เรื่อง ลงนามในสัญญาจ้าง (ฉบับแก้ไขเพิ่มเติม ครั้งที่ ๑)

สัญญาจ้างก่อสร้าง
(ฉบับแก้ไขเพิ่มเติม ครั้งที่ ๑)

สัญญาเลขที่ ๗๕๑/๒๕๖๘

รายการ โครงการก่อสร้างถนนดินลู่มะพร้าว สายบ้านโนนทัน หมู่ที่ ๘ - บ้านหนองกระนวน หมู่ที่ ๔ ตำบลโนนสมบูรณ์ - ทางหลวงแผ่นดินหมายเลข ๒ อำเภอบ้านแฮด จังหวัดขอนแก่น

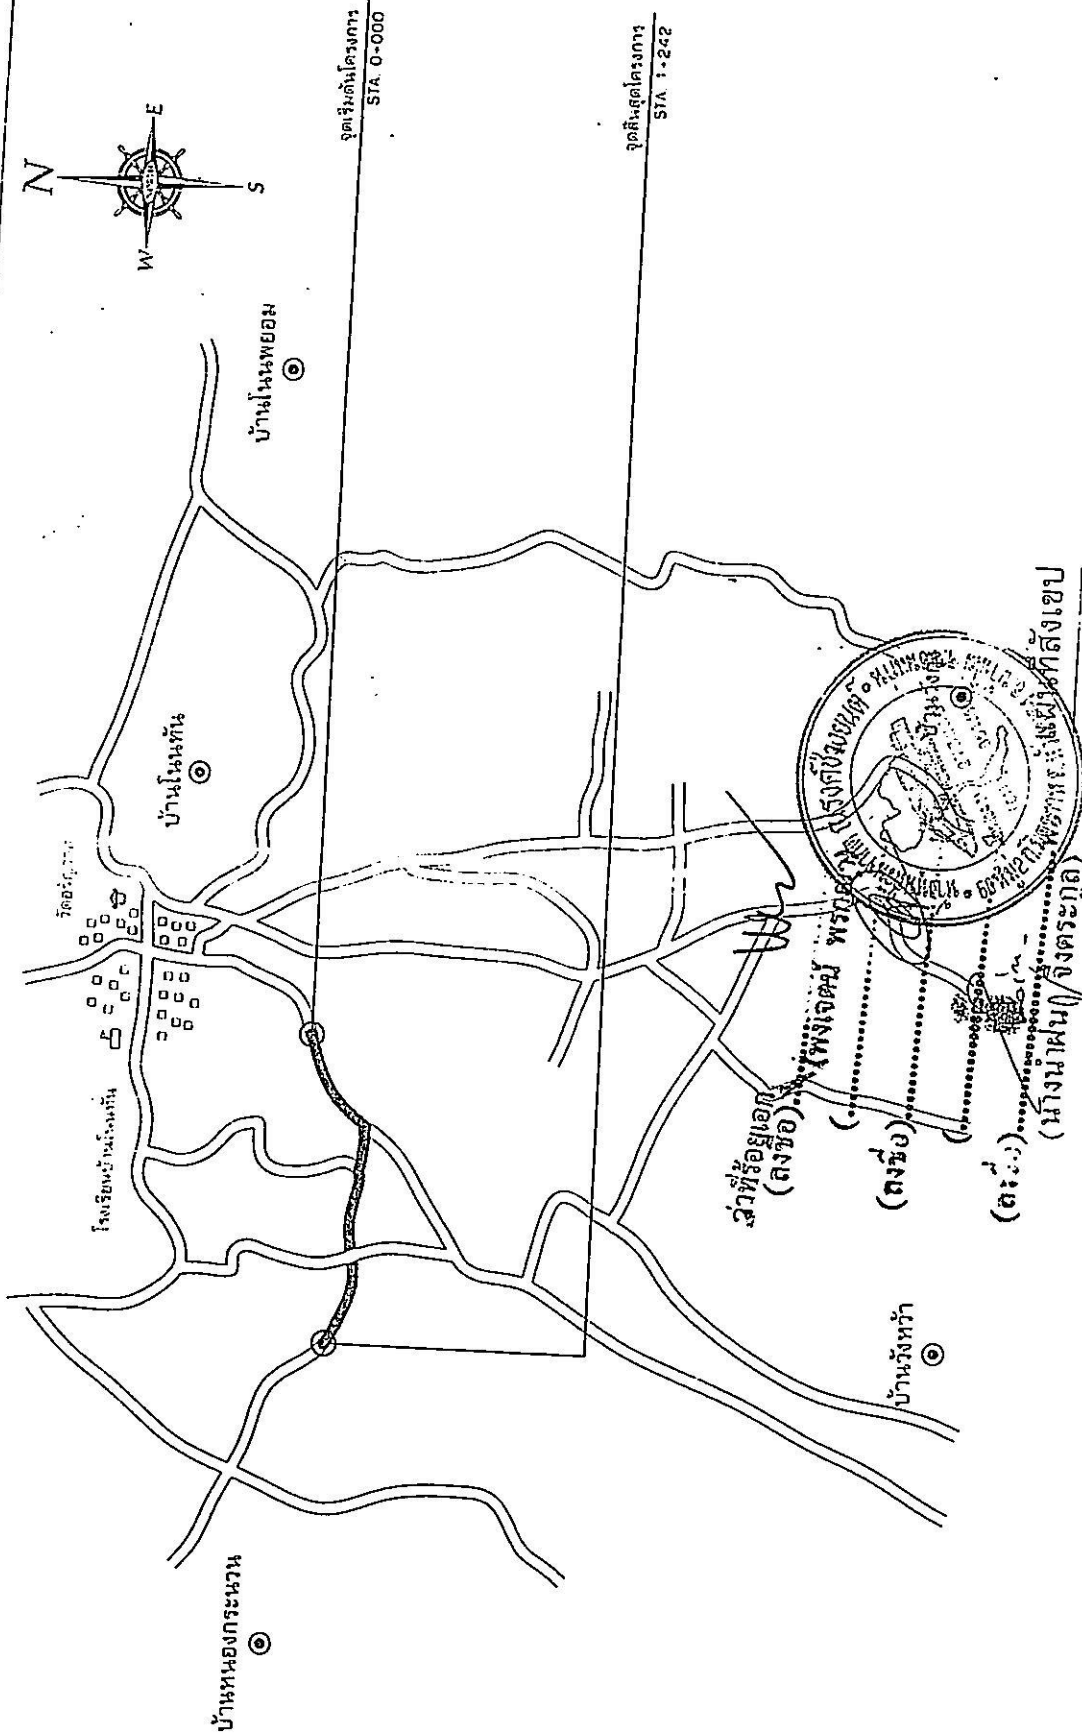
แก้ไขเป็น จุดเริ่มต้นโครงการ กม.ที่ ๐+๐๐๐ จุดพิกัดที่ ละติจูด ๑๖.๒๕๐๑๒๗ ลองจิจูด ๑๐๒.๘๒๒๖๘๑ จุดสิ้นสุดโครงการ กม.ที่ ๑+๒๔๒ จุดพิกัดที่ ละติจูด ๑๖.๒๗๗๕๕ ลองจิจูด ๑๐๒.๘๑๑๘๔ รายละเอียดตามประมาณการงานก่อสร้าง และตามแบบแปลนองค์การบริหารส่วนจังหวัดขอนแก่น งบประมาณ ๔๘๓,๐๐๐ บาท (สี่แสนแปดหมื่นสามพันบาทถ้วน) ซึ่งการแก้ไขแบบรูปรายการงานก่อสร้างครั้งนี้ยังอยู่ในถนนสายเดิมและหมู่บ้านเดิม ทางราชการ ไม่เสียประโยชน์ อยู่ในวัตถุประสงค์เดิมของงาน ไม่ส่งผลกระทบต่อเนื้องานและวงเงินตามสัญญา รายละเอียดตามบัญชีเปรียบเทียบปริมาณที่แนบมานี้ โดยมอบหมายให้ผู้ควบคุมงานเร่งดำเนินการแก้ไขแบบรูปรายการงานก่อสร้างเสนอให้คณะกรรมการตรวจรับพัสดุพิจารณาและเสนอให้นายองค์การบริหารส่วนจังหวัดขอนแก่นอนุมัติตามหน้าที่และอำนาจต่อไป

คณะกรรมการตรวจรับพัสดุ ได้ประชุมพิจารณาแล้ว เห็นควรให้แก้ไขเปลี่ยนแปลงแบบรูปรายการงานก่อสร้างตามสัญญาจากเดิมสัญญากำหนดพิกัด คือ จุดเริ่มต้นโครงการ กม.ที่ ๐+๐๐๐ จุดพิกัดที่ ละติจูด ๑๖.๒๔๗๗๘๘ ลองจิจูด ๑๐๒.๘๑๓๔๔๗ จุดสิ้นสุดโครงการ กม.ที่ ๑+๒๔๒ จุดพิกัดที่ ละติจูด ๑๖.๒๕๑๕๑๒ ลองจิจูด ๑๐๒.๘๐๕๒๙๙ แก้ไขเป็น จุดเริ่มต้นโครงการ กม.ที่ ๐+๐๐๐ จุดพิกัดที่ ละติจูด ๑๖.๒๕๐๑๒๗ ลองจิจูด ๑๐๒.๘๒๒๖๘๑ จุดสิ้นสุดโครงการ กม.ที่ ๑+๒๔๒ จุดพิกัดที่ ละติจูด ๑๖.๒๗๗๕๕ ลองจิจูด ๑๐๒.๘๑๑๑๘๕ รายละเอียดตามแบบรูปรายการงานก่อสร้าง ที่แนบมาพร้อมนี้

แบบแก้ไข

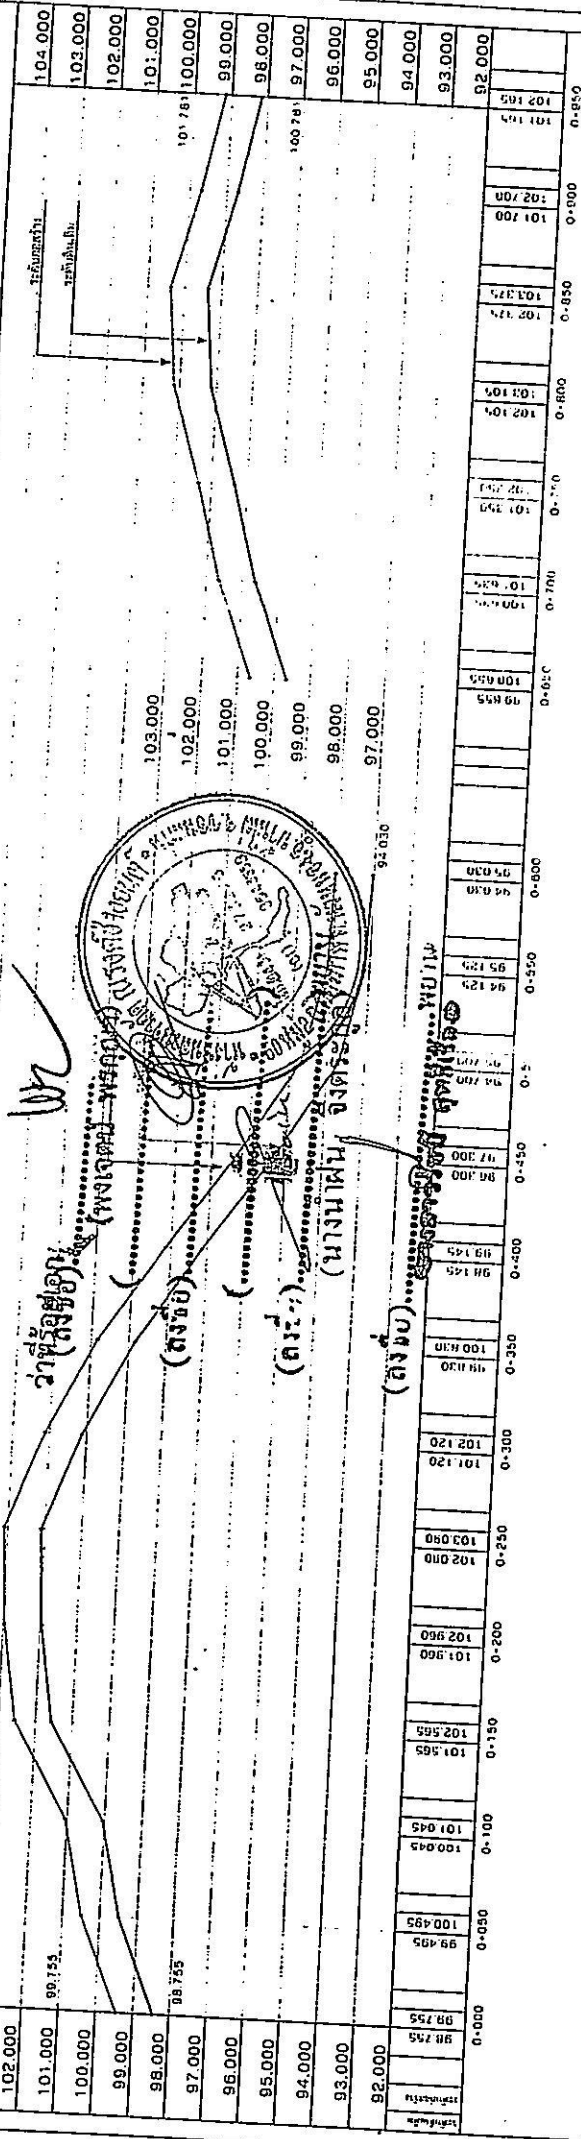
งานดินถมให้ปรับความกว้างตามความเหมาะสม
ตามสภาพพื้นที่จริงโดยให้พื้นที่ตารางเมตรไม่ต่ำกว่าที่กำหนดในแบบแปลน

แบบแก้ไข

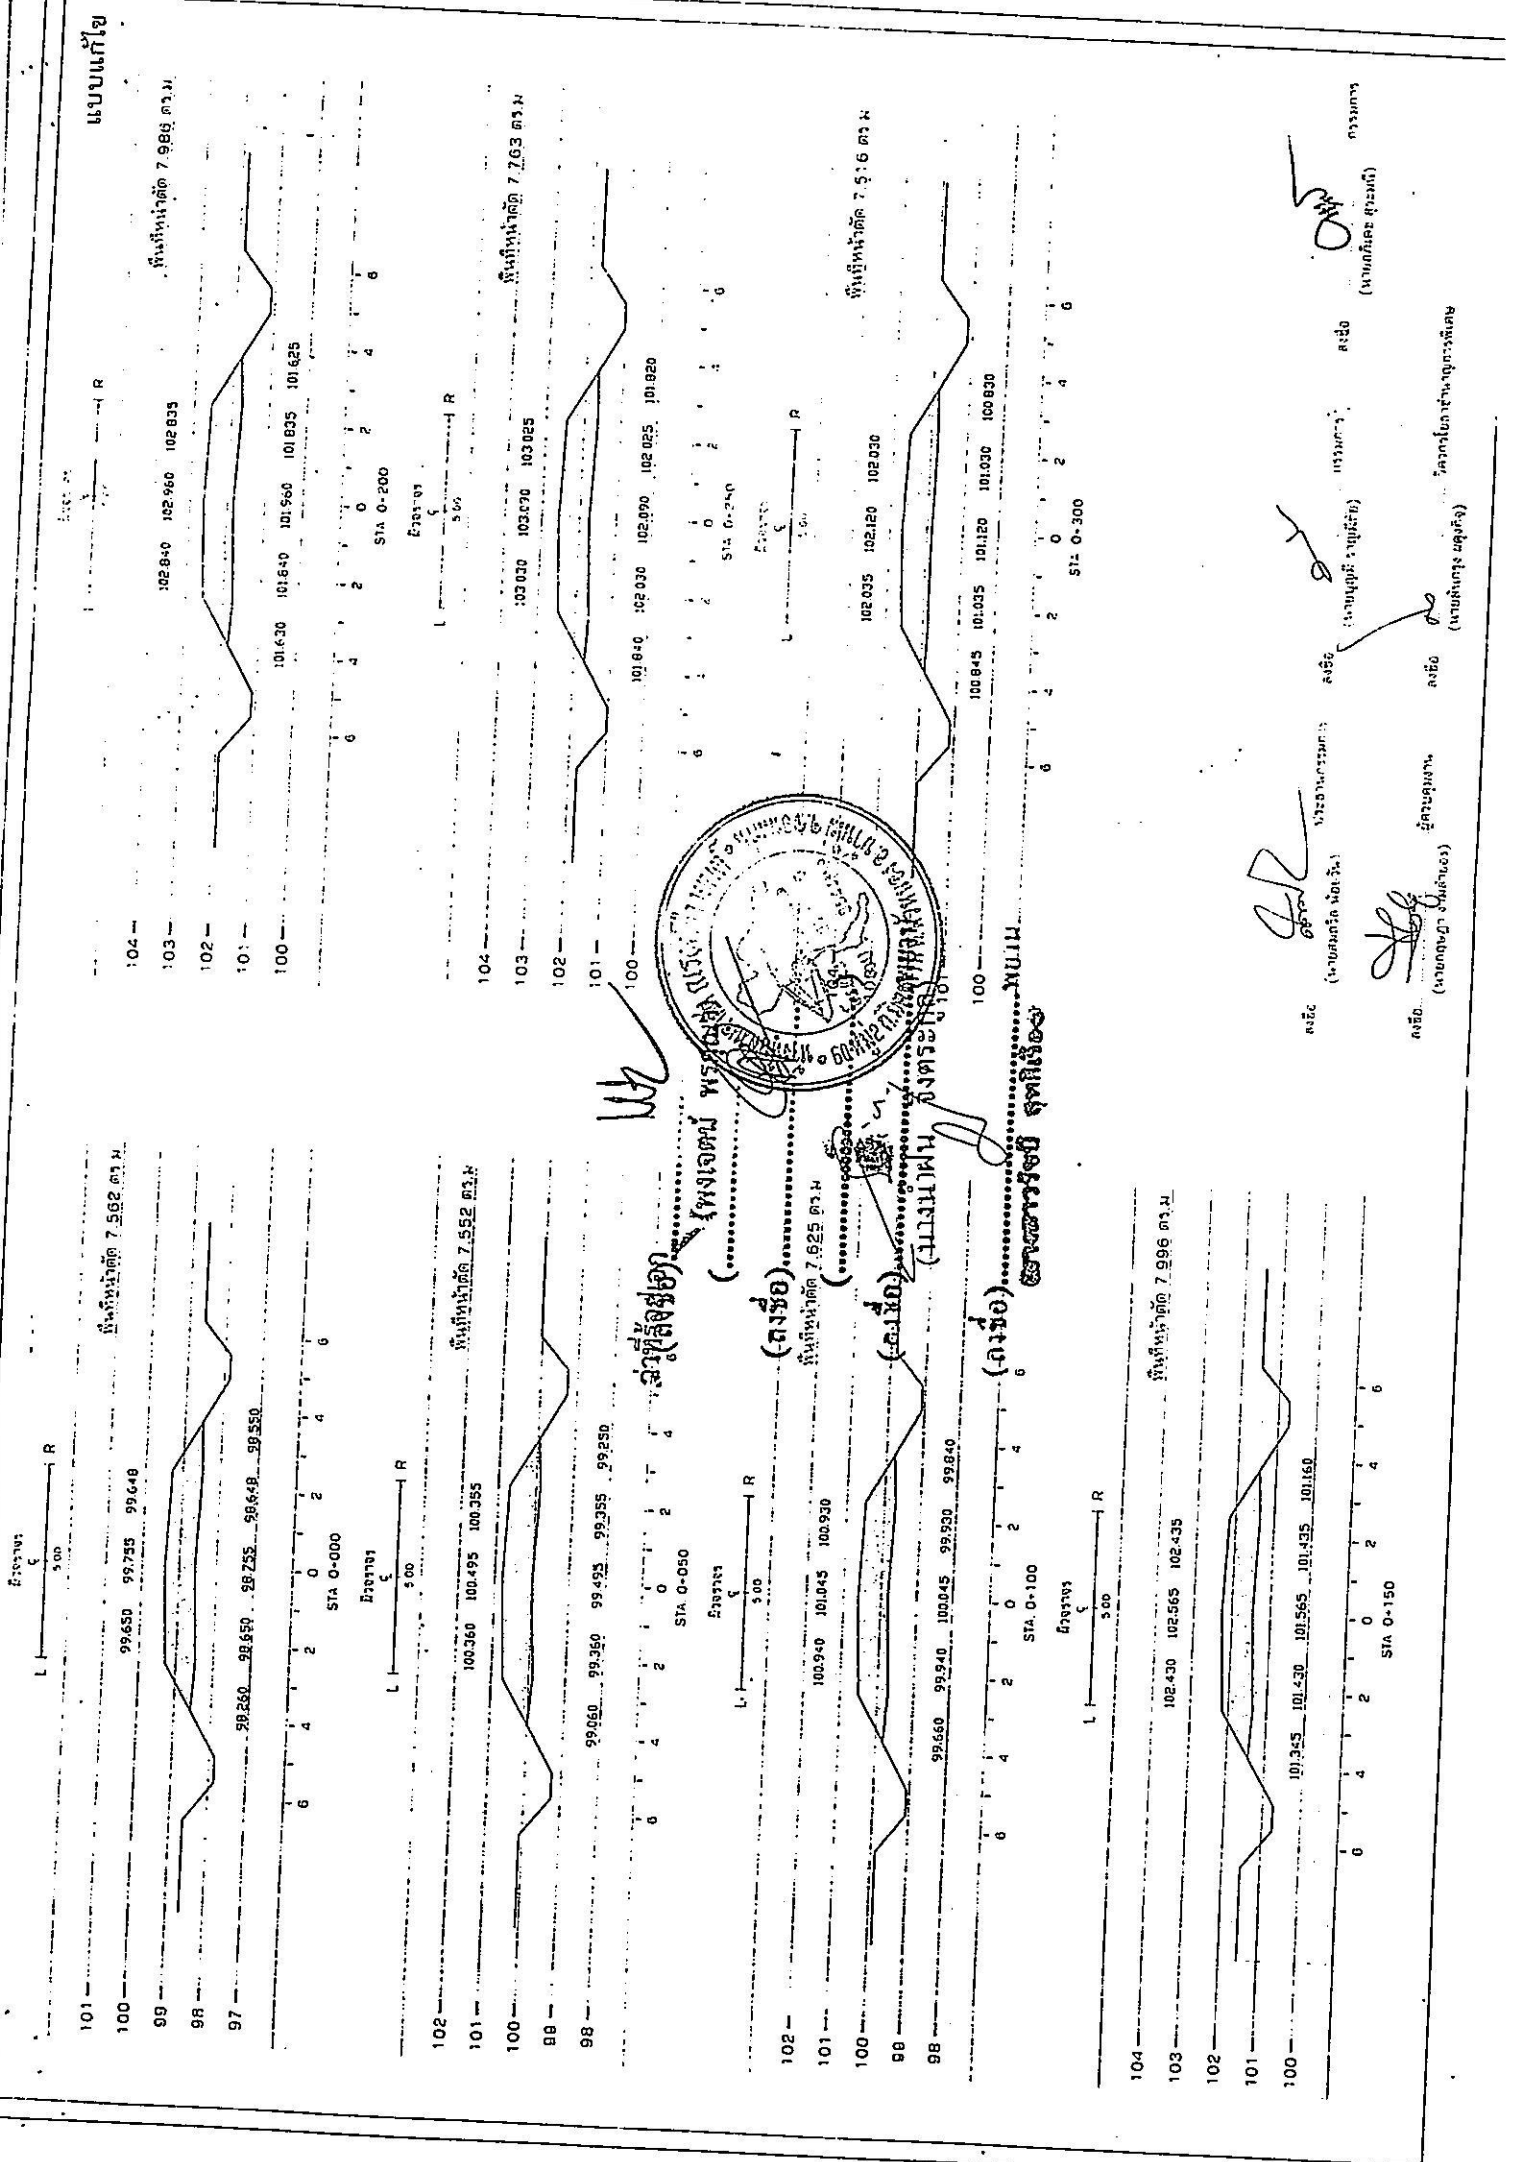
งานเดิมมาให้ปรับความกว้างขวางตามความเหมาะสมตามสภาพพื้นที่จริงโดยให้พื้นที่การเกษตรไม่น้อยกว่าที่กำหนดในแบบแปลน
